Piano di Eliminazione delle Barriere Architettoniche

F02 CENTRO CINEMA LINO VENTURA

REPORT

Criticità rilevate Centro Cinema Lino Ventura

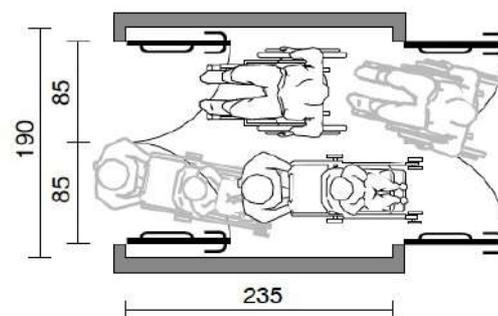
La bussola è realizzata con una profondità insufficiente a consentire il passaggio di una persona in carrozzina in autonomia.

Criticità

Spazio ridotto e difficoltà di ruotare con una carrozzina.

La larghezza del corridoio e del passaggio deve essere tale da garantire il facile accesso alle unità ambientali da esso servite e in punti non eccessivamente distanti tra loro essere tale da consentire l'inversione di direzione ad una persona su sedia a ruote.

Pertanto i corridoi o i percorsi devono avere una larghezza minima di 100 cm, al di sotto di 100, ovvero cm. 90 netti, devono avere in corrispondenza di porte o svolte allargamenti atti a consentire l'inversione di marcia da parte di persona su sedia a ruote.

La distanza fra le porte poste in successione e con lo stesso senso di apertura dovrà essere conseguente all'ingombro di apertura dell'anta aumentato di uno spazio minimo di cm. 150 così da consentire un'agile manovra della persona in carrozzina anche quando, soprattutto in ambienti pubblici, avviene il passaggio di più persone. (v. esempio)

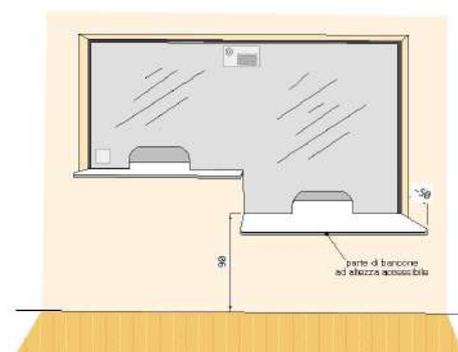
Criticità

Bancone sportello pubblico: inadeguato (WAYFINDING)

Riposizionamento del piano del bancone ad altezza di cm 90 dal pavimento.

Il piano avrà sporgenza di circa cm 50 dalla parete divisoria e sarà privo di parti taglienti e spigoli vivi.

Realizzare una reception che consenta l'accostamento delle persone in carrozzina.

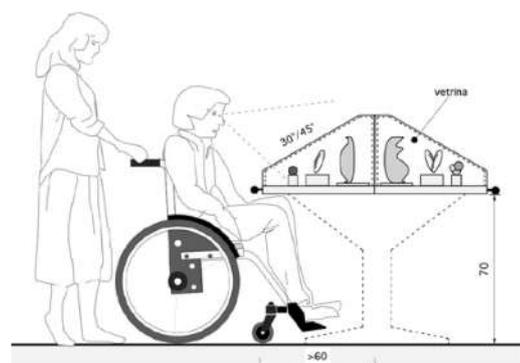
Le didascalie non sono leggibili per tipologia e collocazione, non sono fruibili gli oggetti per riprodurre suoni e video, sarebbero da porre ad altezza conforme, dotati di didascalie o, nel caso di persone ipovedenti e cieche con possibilità di esplorazione tattile.

Criticità

Espositori fruibili con difficoltà

Quando l'osservazione degli oggetti richiede tempo, è buona norma prevedere un corrimano collocato orizzontalmente rispetto all'espositore e in modo tale che le persone anziane, non vedenti o con disturbi dell'equilibrio, si possono reggere in sicurezza e nel contempo riposarsi.

Gli espositori, perché siano facilmente fruibili, devono prevedere una nicchia sottostante di almeno 70 cm da terra.

Qualora fossero previsti dei pannelli verticali, l'altezza che garantisce la visione per i pannelli a parete va dalla quota di 110 cm dal pavimento a 170 cm circa. Nella fascia alta si raccomanda di posizionare titoli e sottotitoli, con carattere di maggiori dimensioni.

Le didascalie possono essere posizionate ad un'altezza di circa 140-150 cm da terra in modo da garantire la leggibilità anche per persone in sedia a rotelle.

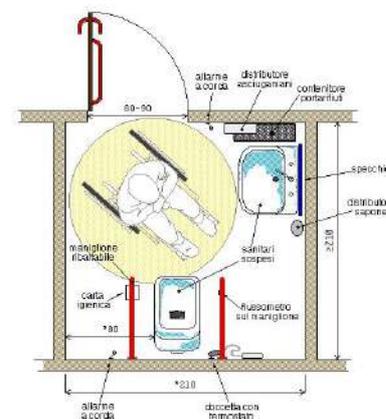
Criticità

bagno accessibile: assenza

Realizzazione ex novo di un servizio igienico a norma del D.M. 236/89. Il locale igienico dovrà essere attrezzato con: tazza wc e accessori annessi, lavabo, specchio, corrimani, maniglioni, ecc. Lo spazio libero necessario all'accostamento e al trasferimento laterale dalla sedia a ruote alla tazza wc dovrà essere di minimo 100 cm misurati dall'asse del sanitario. Si dovrà garantire: da un lato lo spazio adeguato per l'avvicinamento e la rotazione di una sedia a ruote, dall'altro una distanza tale da consentire a chi usa il wc un agevole appiglio ai corrimani posti sulla parete laterale (l'asse della tazza dovrà distare 40 cm dalla parete laterale o dal corrimano o maniglione di appoggio). La distanza fra il bordo anteriore della tazza e la parete posteriore dovrà essere di 75-80 cm. Il maniglione a lato della tazza sarà posizionato ad un'altezza di cm 80 dal piano di calpestio. L'altezza del piano superiore della tazza, preferibilmente sospesa, dovrà essere di 40-45 cm dal pavimento. Il wc sarà corredato di tutti gli accessori necessari posti in modo da renderne l'uso agevole ed immediato anche rimanendo seduti sulla tazza. Il campanello di allarme, a corda, avrà il terminale posizionato ad un'altezza compresa tra cm 60 e cm 120 dal pavimento. Il pulsante di scarico sarà a fianco della tazza ad altezza di cm 60-70 dal pavimento, si azionerà con una lieve pressione ed avrà dimensioni e colorazione adeguate a consentirne un facile utilizzo. Nelle vicinanze, e comunque alla stessa altezza sarà posto il porta carta igienica. Il miscelatore termostatico completo di flessibile e doccetta a pulsante con funzione di bidet avrà erogazione dell'acqua a temperatura controllata automaticamente e la doccetta sarà fissata a muro ad un'altezza compresa tra cm 50 e cm 70 dal pavimento e comunque posizionata in modo che la persona seduta sulla tazza la possa raggiungere senza dover compiere torsioni del busto. Il lavabo, di tipo "a mensola", dovrà essere posto in opera considerando lo spazio necessario all'accostamento frontale della sedia a ruote (spazio antistante minimo di 80 cm misurati dal bordo anteriore del lavabo con piano superiore del lavabo ad un'altezza di 80 cm dal pavimento). Le tubazioni di adduzione e di scarico non dovranno creare ingombro ulteriore sotto al lavabo. La rubinetteria avrà preferibilmente comandi a leva. Il lavabo sarà corredato di distributore di asciugamani in carta e distributore di sapone fissati alla parete in prossimità del lavabo ad un'altezza compresa tra 100 e 140 cm dal pavimento. Lo specchio verrà posizionato sopra al lavabo ad un'altezza non superiore a cm 90 dal pavimento.

Sostituire il servizio igienico esistente con uno effettivamente accessibile.

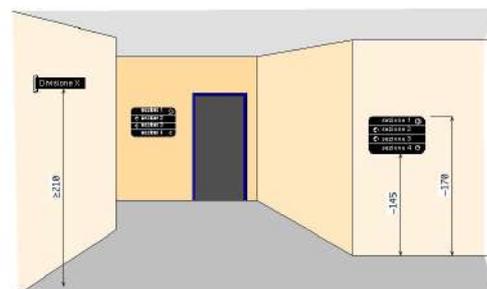
Criticità

Segnaletica informativa e di orientamento assente

Inserimento di segnaletica informativa e di orientamento. I cartelli di segnalazione all'interno di un edificio saranno posti preferibilmente tutti alla medesima altezza, compresa tra cm 145 e 170 dal piano di calpestio, e saranno caratterizzati dalla stessa logica di utilizzo. Nel caso in cui il cartello sporga a bandiera, ortogonalmente al flusso pedonale, dovrà essere posto ad un'altezza non inferiore a cm 210 da terra. Tra i caratteri utilizzati (preferibilmente di dimensione non inferiore ai 25 mm e in stampatello minuscolo) e lo sfondo dovrà esserci un buon contrasto cromatico ottenuto ponendo testi scuri su fondo chiaro (nero, verde, blu su bianco; nero, rosso su giallo).

Inserire una segnaletica di individuazione comprensibile da tutti.

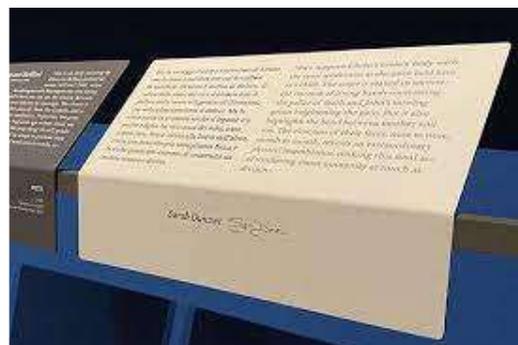
Criticità

Didascalie non fruibili

Rendere le didascalie fruibili alle persone non vedenti alternando la descrizione alfanumerica a quella in rilievo e quella in Braille.

Sia per le esposizioni temporanee sia per l'illustrazione degli oggetti esposti inserire facilitazioni per rendere testi e immagini comprensibili da tutti.
